**Avis délibéré en date du 16 janvier 2020
de la Mission régionale d'autorité environnementale (MRAe) d'Île-de-France
sur la réalisation d'un doublet géothermique à l'aquifère du Dogger
à Vélizy/Villacoublay (78)**

Avis délibéré de la Mission régionale d'autorité environnementale d'Île-de-France du 16 janvier 2020
sur la réalisation d'un doublet géothermique à Vélizy-Villacoublay (78)

Illustration 7 : Situation des raccordements - Source EI p 201

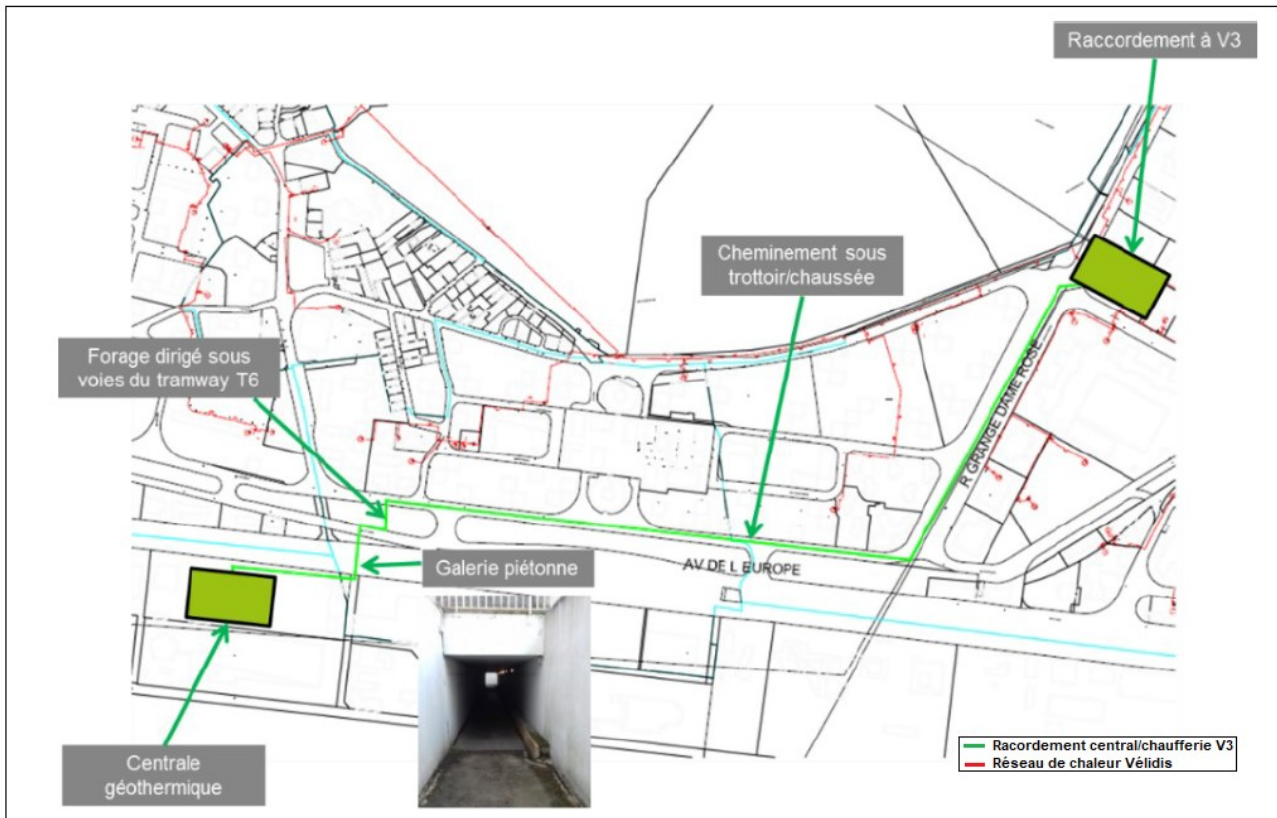
La MRAe recommande de préciser l'analyse de l'impact des travaux des ouvrages de raccordement, s'agissant notamment du "fonçage" sous la voie du tramway T6 et du passage sous l'A86.
